Dodatok č. 1

ako „ZVO“) dohodli na uzatvorení Dodatku č.1 k Zmluve o dielo zo dňa 6.3.2023 na predmet zákazky „Rekonštrukcia cesty č. II/511 Veľké Uherce – Skýcov – 4. etapa“ v tomto znení:

ZMENOVÝ LIST STAVBY

Stavebný objekt	SO 130 Etapa 4	Názov zmeny: Návrh vylepšenia neúnosného podlažia
-----------------	----------------	--

Protokol č. 315/Be/2023

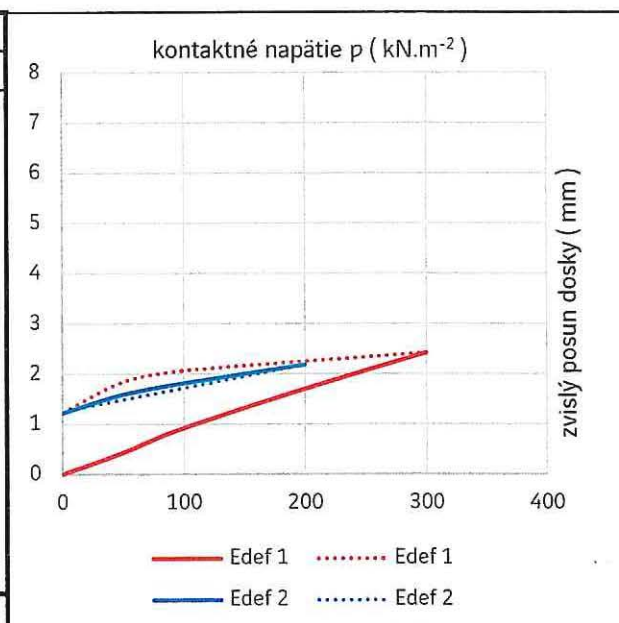
Stavba : Rekonštrukcia cesty č. II/511 Veľké
Uherce- Skýcov
Objekt : SO 130 4.Etapa - rozšírenie
Konštrukcia : pláň
Druh sypaniny : pôvodný materiál
Miesto skúšania : km11,890, 2,3m od osi cesty vľavo

p (kN.m ⁻²)	Y (mm)	poissonovo číslo :	0,15
Vypočítané hodnoty :			
0	0,00	$\Delta Y_1 =$ 0,78 mm $\Delta Y_2 =$ 0,37 mm $E_{def1} =$ 29,5 MN.m ⁻² $E_{def2} =$ 62,2 MN.m ⁻² $E_{def2} / E_{def1} =$ 2,11	
50	0,43		
100	0,92		
200	1,70		
300	2,42		
100	2,06	$k =$ - MN.m ⁻³ $E_{pr} =$ 68,5 MN.m ⁻²	
50	1,84		
0	1,22		
50	1,59		
100	1,81		
200	2,18	Zaťaženie pri deformácii - 1,27 mm v MN.m ⁻² :	-
0	1,26

Požiadavka : Edef2 min. 90MPa ; pomer Edef2/Edef1 max. 2,5
Poznámka :

Vyhodnotenie: Výsledky skúšky nevyhovujú uvedenej požiadavke.

- V celom úseku rozšírenia komunikácie odkopeme vrstvu jestvujúcej pláne hrúbke 0,36m a následne dno výkopu zhutníme. Celú odkopanú vrstvu nahradíme vrstvou CBGM C 12/15 ktorú taktiež zhutníme. Na tejto vrstve vyhotovíme kontrolne merania v zmysle KSP. Týmto spôsobom by sme zlepšili únosnosť zemnej pláne.

Protokol č. 316/Be/2023

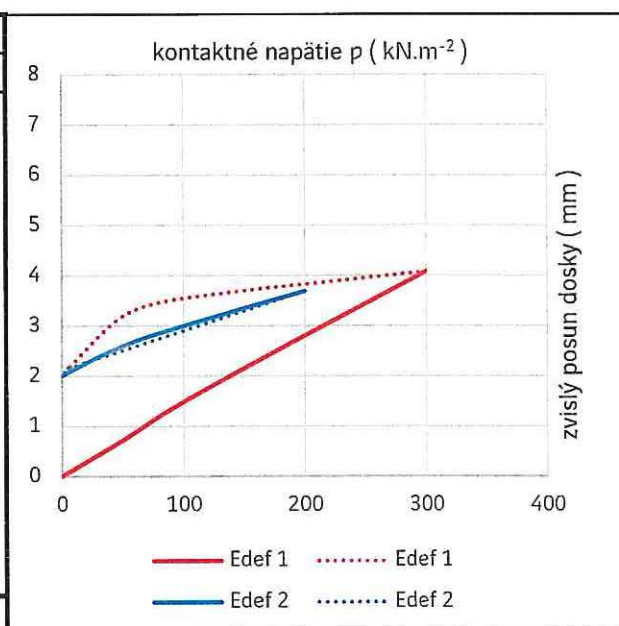
Stavba : Rekonštrukcia cesty č. II/511 Veľké
Uherce- Skýcov
Objekt : SO 130 4.Etapa - rozšírenie
Konštrukcia : pláň
Druh sypaniny : pôvodný materiál
Miesto skúšania : km11,960, 2,4m od osi cesty vľavo

p (kN.m ⁻²)	Y (mm)	poissonovo číslo :	0,15
Vypočítané hodnoty :			
0	0,00	$\Delta Y_1 =$ 1,31 mm $\Delta Y_2 =$ 0,69 mm $E_{def1} =$ 17,6 MN.m ⁻² $E_{def2} =$ 33,4 MN.m ⁻² $E_{def2} / E_{def1} =$ 1,90	
50	0,72		
100	1,49		
200	2,80		
300	4,08		
100	3,55	$k =$ - MN.m ⁻³ $E_{pr} =$ 39,7 MN.m ⁻²	
50	3,19		
0	2,01		
50	2,60		
100	3,00		
200	3,69	Zataženie pri deformácii - 1,27 mm v MN.m ⁻² :	-
0	2,12

Požiadavka : Edef2 min. 90MPa ; pomer Edef2/Edef1 max. 2,5
Poznámka :

Vyhodnotenie: Výsledky skúšky nevyhovujú uvedenej požiadavke.

Protokol č. 317/Be/2023

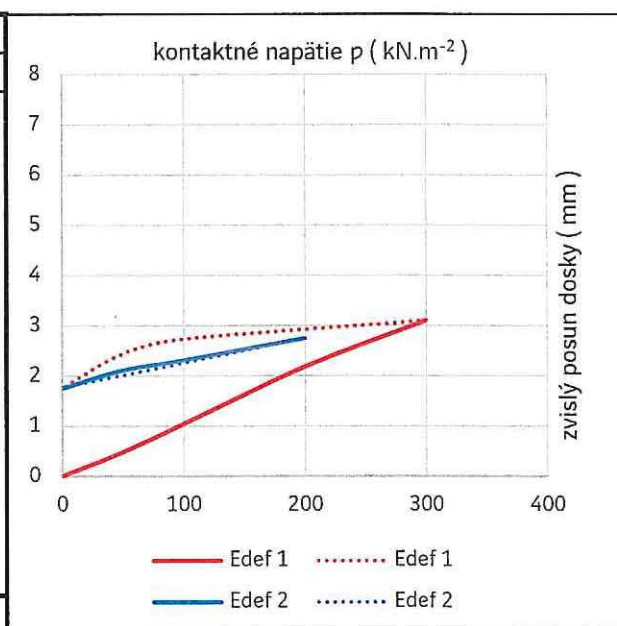
Stavba : Rekonštrukcia cesty č. II/511 Veľké Uherce- Skýcov
Objekt : SO 130 4.Etapa - rozšírenie
Konštrukcia : pláň
Druh sypaniny : pôvodný materiál
Miesto skúšania : km 12,580, 2,1m od osi cesty vpravo

P (kN.m ⁻²)	Y (mm)	poissonovo číslo :	0,15
Vypočítané hodnoty :			
0	0,00	$\Delta Y_1 = 1,14 \text{ mm}$ $\Delta Y_2 = 0,44 \text{ mm}$ $E_{\text{def } 1} = 20,2 \text{ MN.m}^{-2}$ $E_{\text{def } 2} = 52,3 \text{ MN.m}^{-2}$ $E_{\text{def } 2} / E_{\text{def } 1} = 2,59$	
50	0,48		
100	1,04		
200	2,18		
300	3,10		
100	2,73		
50	2,44	$k = - \text{MN.m}^{-3}$ $E_{\text{pr}} = 60,9 \text{ MN.m}^{-2}$	
0	1,75		
50	2,11		
100	2,31		
200	2,75	Zaťaženie pri deformácii - 1,27 mm v MN.m ⁻² : -	
0	1,77

Požiadavka : Edef2 min. 90MPa ; pomer Edef2/Edef1 max. 2,5
Poznámka :

Vyhodnotenie: Výsledky skúšky nevyhovujú uvedenej požiadavke

Protokol č. 318/Be/2023

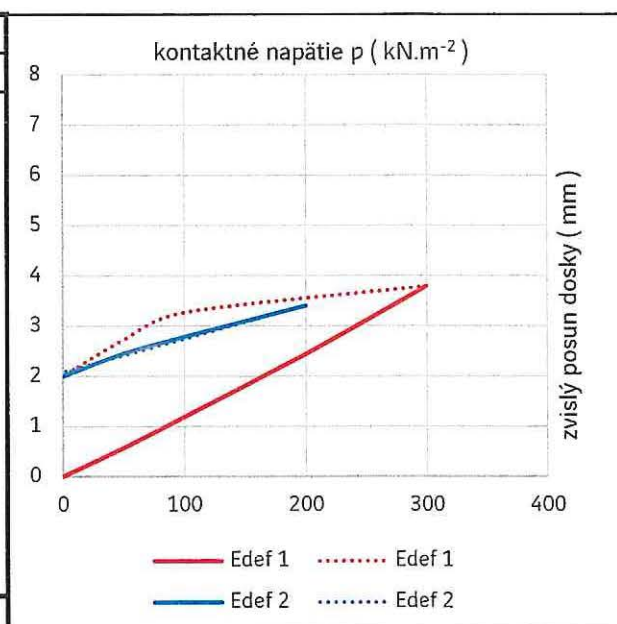
Stavba : Rekonštrukcia cesty č. II/511 Veľké
Uherce- Skýcov
Objekt : SO 130 4.Etapa - rozšírenie
Konštrukcia : pláň
Druh sypaniny : pôvodný materiál
Miesto skúšania : km 12,565, 3,7m od osi cesty vpravo

p (kN.m ⁻²)	Y (mm)	poissonovo číslo :	0,15
Vypočítané hodnoty :			
0	0,00	$\Delta Y_1 = 1,25 \text{ mm}$ $\Delta Y_2 = 0,62 \text{ mm}$ $E_{\text{def } 1} = 18,4 \text{ MN.m}^{-2}$ $E_{\text{def } 2} = 37,1 \text{ MN.m}^{-2}$ $E_{\text{def } 2} / E_{\text{def } 1} = 2,02$	
50	0,57		
100	1,19		
200	2,44		
300	3,79		
100	3,27		
50	2,72	$k = - \text{MN.m}^{-3}$ $E_{\text{pr}} = 45,9 \text{ MN.m}^{-2}$	
0	2,00		
50	2,45		
100	2,78		
200	3,40		
0	2,08		
Zataženie pri deformácii - 1,27 mm v MN.m ⁻² :			-

Požiadavka : Edef2 min. 90MPa ; pomer Edef2/Edef1 max. 2,5
Poznámka :

Vyhodnotenie: Výsledky skúšky nevyhovujú uvedenej požiadavke.
